PROJET DE CENTRALE HYDROELECTRIQUE SUR LA CREDOGNE A CHATELDON

COMPLEMENT EN REPONSE AUX REMARQUES
DE LA DDT EN DATE DU 12/10/2020

DEPARTEMENT DU PUY DE DOME (63)
COMMUNES DE CHATELDON ET SAINT VICTOR MONTVIANEIX
COURS D'EAU : LA CREDOGNE

ANNEXE 3 PLANS DES TRAVAUX

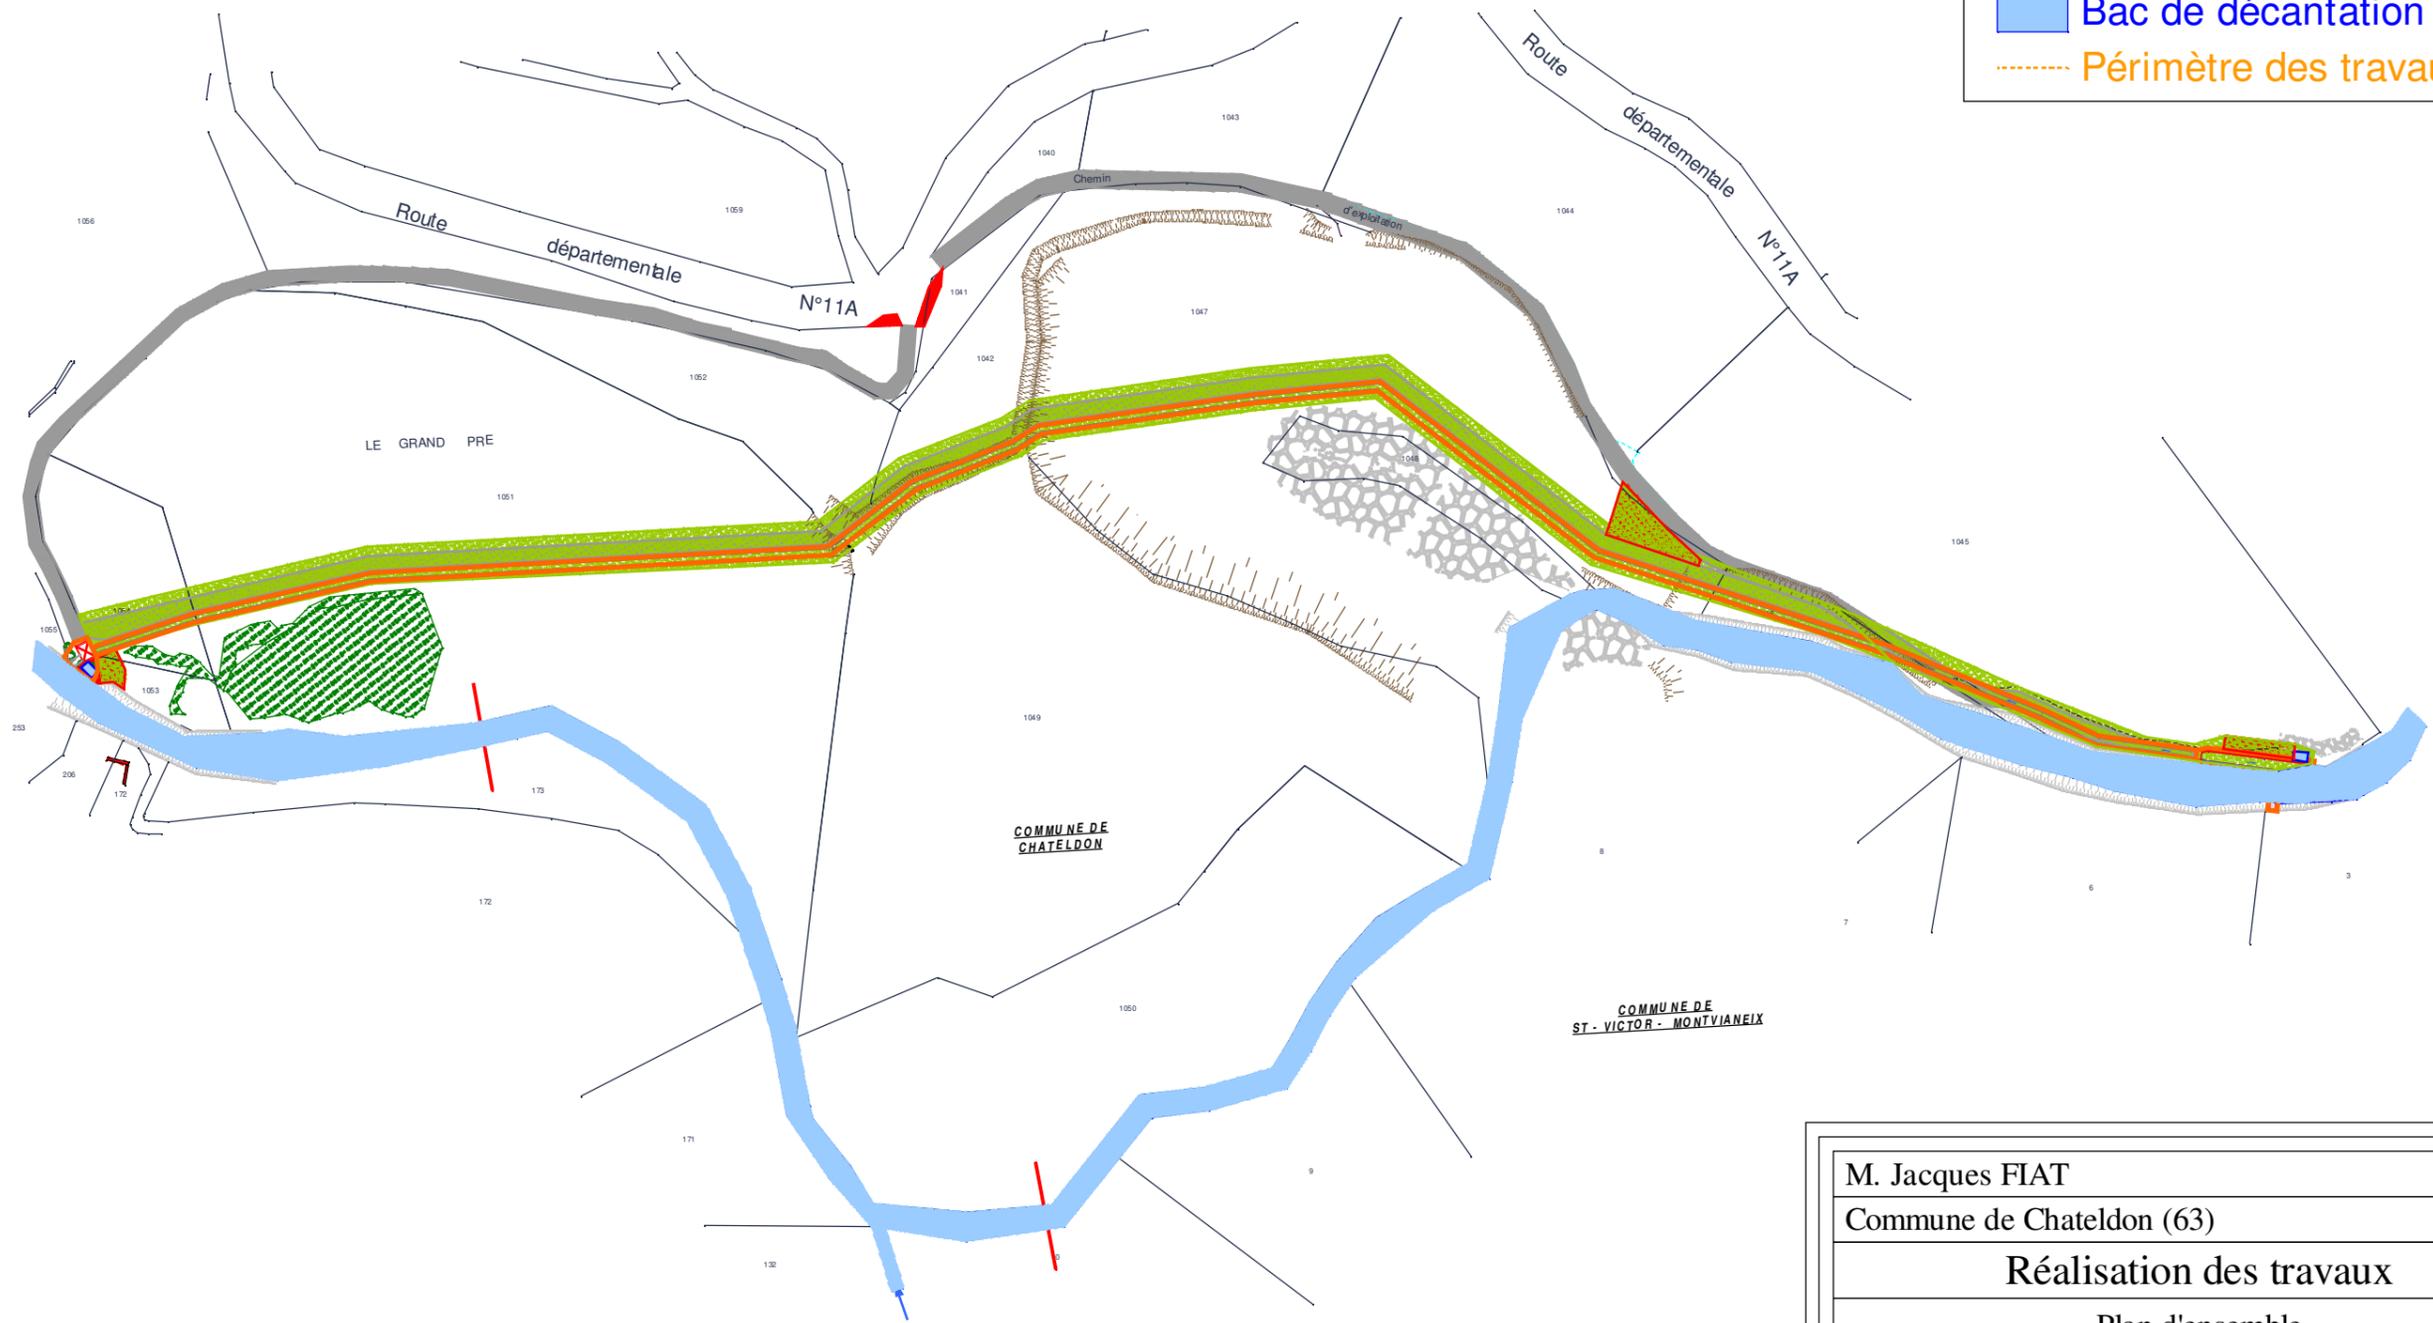
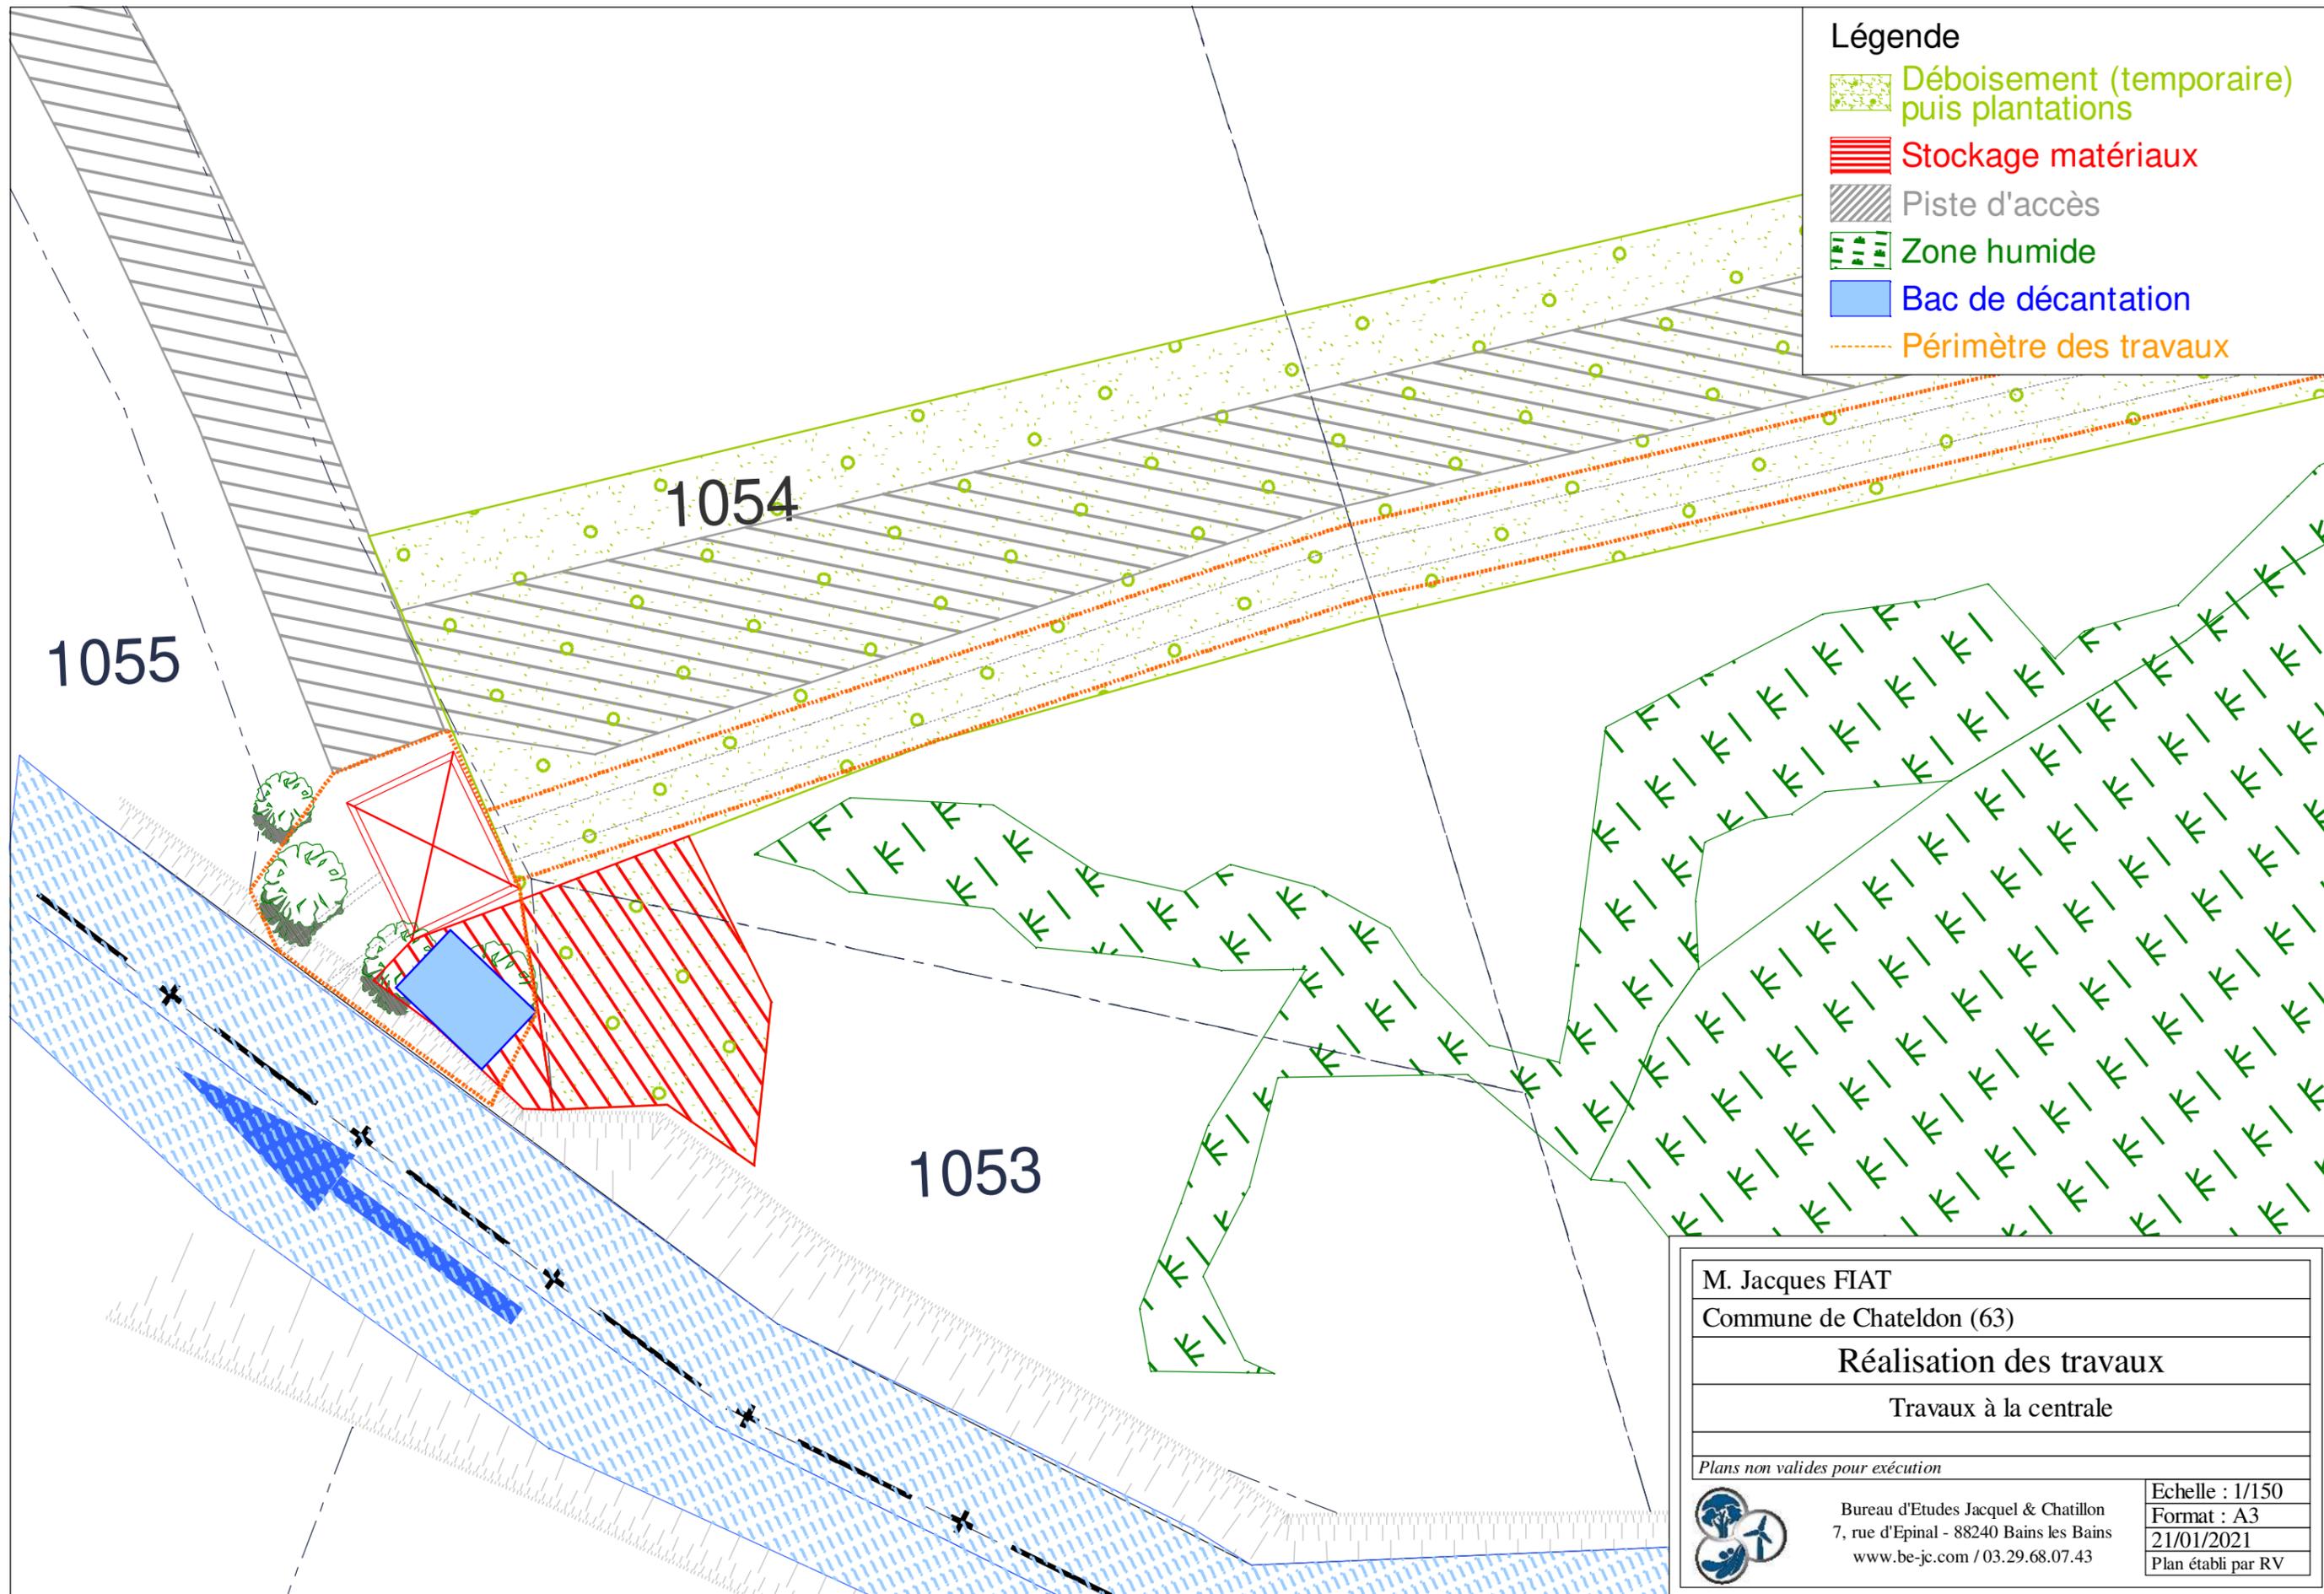
Ce point reste globalement bien traité mais il est indispensable qu'un(des) plan(s) de chantier soit annexé au dossier pour préciser pour chacune des 3 zones de travaux (prise d'eau, conduite forcée et usine) les principaux : périmètre des travaux (zones défrichées pour les milieux terrestres et zones mises à sec pour le cours d'eau), pistes d'accès, zone de stockage des matériaux, etc.

Il conviendra en particulier de bien préciser sur ce plan (1) le bassin de décantation des eaux de pompage, (2) le périmètre de la zone humide aval et (3) les dispositifs de gestion des eaux de ruissellement (fossés, bassin décantation, etc.).

A priori, compte tenu de la proximité du passage de la conduite forcée avec la zone humide, il est indispensable (1) d'éviter de recouvrir la zone humide par des déblais et (2) de limiter au maximum la circulation sur cette zone humide. Si cela n'est techniquement pas possible, il sera alors nécessaire de mettre en place des protections superficielles de type platelage.

Les plans de chantier demandés sont insérés en annexe 3.

Pour mémoire, et conformément aux éléments indiqués en page 145 de l'Etude d'Impact du projet, la circulation des engins sera proscrite dans la zone humide. Les volumes de déblais seront par ailleurs limités en volume à un instant donné en remblayant la tranchée à l'avancement (remblai sur la conduite forcée dès que celle-ci est posée).
